**AVIS RELATIF À LA PROTECTION
CONTRE LES EVENTUELS EFFETS NOCIFS ET NUISANCES
PROVOQUÉS PAR LES RAYONNEMENTS NON IONISANTS
GÉNÉRÉS PAR DES ANTENNES ÉMETTRICES STATIONNAIRES**

Commune : LIEGE - Exploitant : TELENET GROUP

Référence exploitant : LG2088C

Rapport n° 3176 / 2023

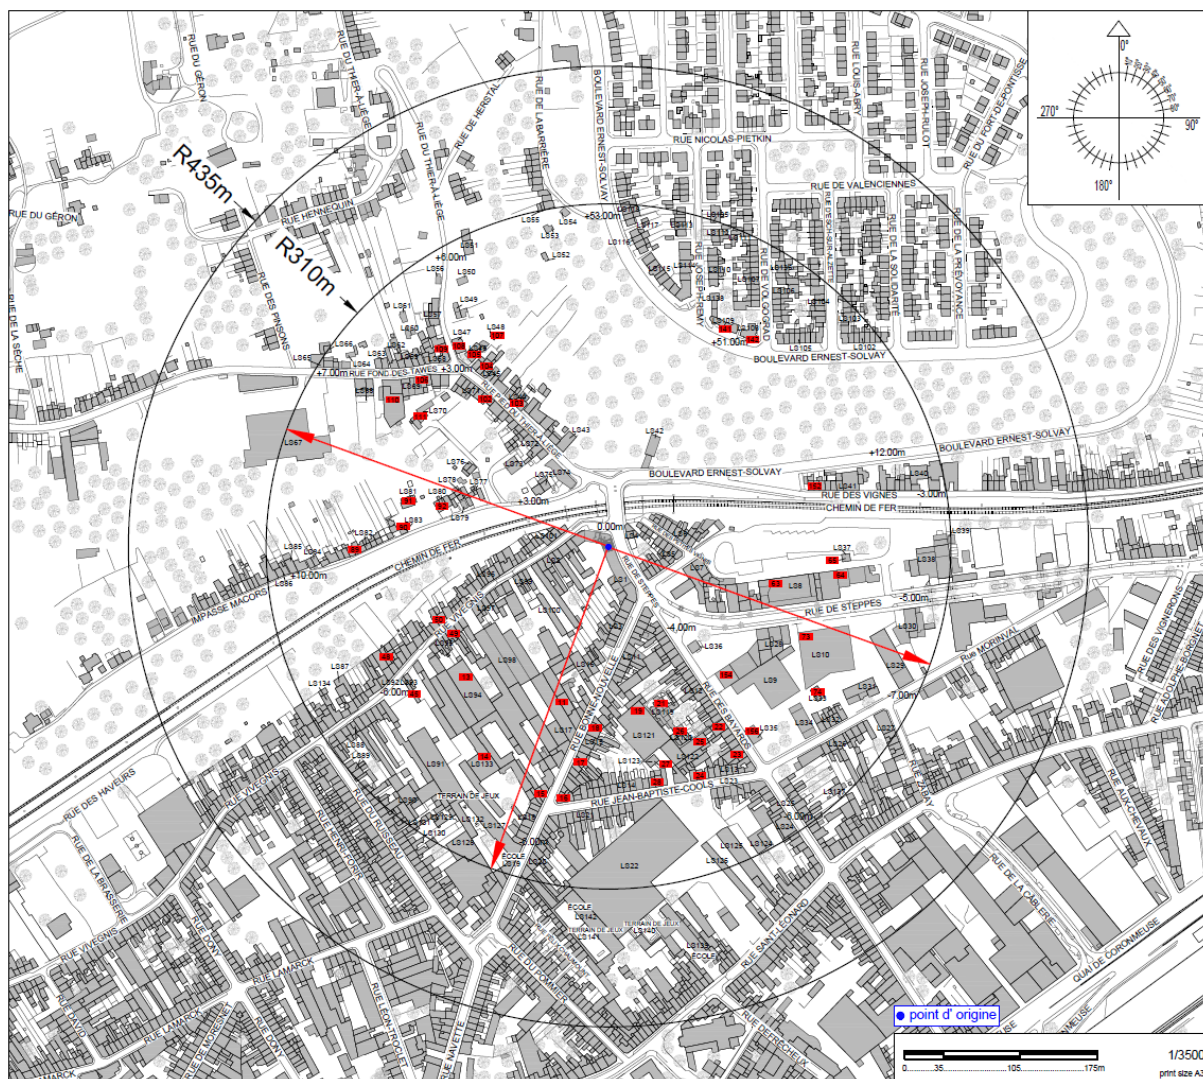
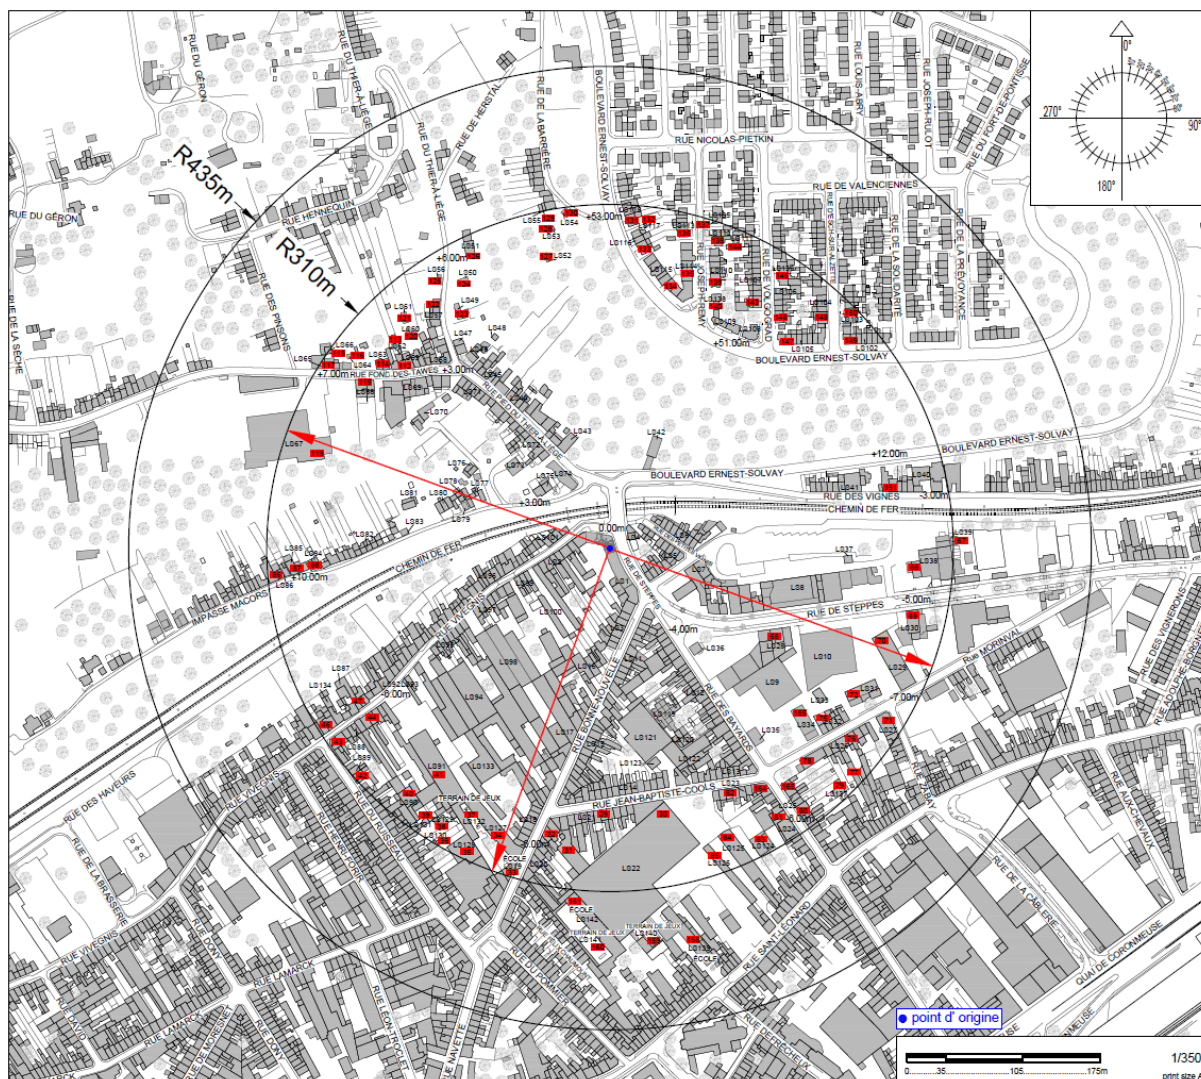
Les fréquences d'émission, la puissance rayonnée par chacune des antennes et leur gain permettent de déterminer le rayon de la zone à analyser. Tout dépassement de la limite par installation est exclu en dehors de cette zone. Le tableau 2 reprend les 35 LS² pour lesquels l'indice d'exposition est le plus élevé. Les différentes colonnes indiquent :

- le numéro du point de contrôle repris sur un des plans de la figure 1;
- le numéro du LS dans lequel se trouve le point de contrôle de la 1^{ère} colonne ;
- l'atténuation d'obstacle prise en compte pour le calcul de l'indice d'exposition dans le LS ;
- le résultat du calcul de l'indice d'exposition.

En ce qui concerne les antennes de l'installation mentionnées dans le tableau 1, la distance maximale à laquelle la limite pourrait être atteinte, à l'extérieur, est égale à 169,5 m. S'il n'y a pas de LS à une distance inférieure, les antennes respectent forcément la limite d'immission.

Dans le cas des LS situés à l'intérieur des bâtiments, une atténuation d'obstacle est prise en compte et il en résulte que la distance maximale à laquelle la limite pourrait être atteinte se réduit à 120,0 m.

Figure 2 : Vue en plan des installations d'antennes dans un rayon de 300 mètres autour de l'installation faisant l'objet de la demande d'avis

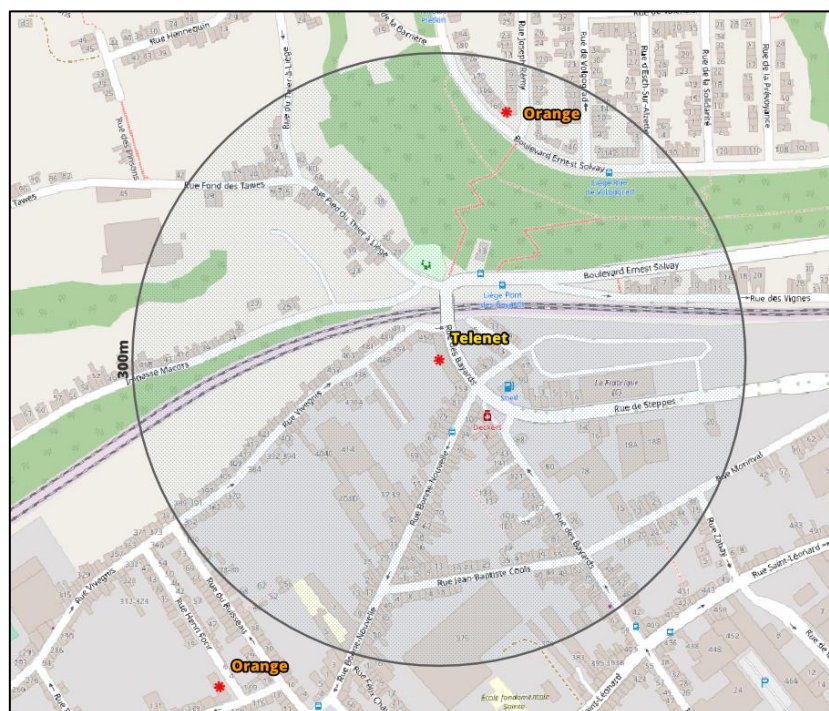
Compte tenu du nombre d'installations localisées dans la figure 2, il apparaît que l'intensité du rayonnement électromagnétique généré, dans les lieux de séjour situés à proximité de l'installation référencée dans le paragraphe 2, par l'ensemble des antennes émettrices stationnaires de l'ensemble des exploitants du même site d'antennes émettrices stationnaires respecte la limite fixée à l'article 4, § 2 du décret.
